報告書番号：PCN#20090122003A

CC1070 製品 梱包部材及びテープ/リール梱包品 製品配置変更のご案内
(チューブ梱包品除外及び小径リール梱包品追加の連絡)

(初版 PCN20090122003 2009 年 2 月 13 日発行)

梱包部材/製品配置標準化

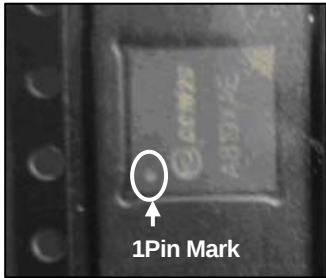
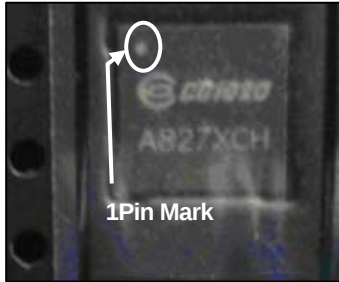
弊社 HPA (ハイパフォーマンスアナログ) CC1070製品について、供給能力確保及び梱包部材/製品配置標準化の為、出荷梱包部材及びテープ/リール梱包品のテープポケット内の製品配置を変更し認定しました。製品配置は、現行から90° 回転したものに変更します。お客様におかれましては、自動基板搭載機での再調整の必要の有無についてご確認いただけますようお願いいたします。詳細につきましては、下記変更比較表を参照ください。尚、今回の変更で、変更比較表で記載のある項目を除き、製品についての互換性(寸法/公差), 外観, 動作特性, 品質, 信頼性への影響はありません。
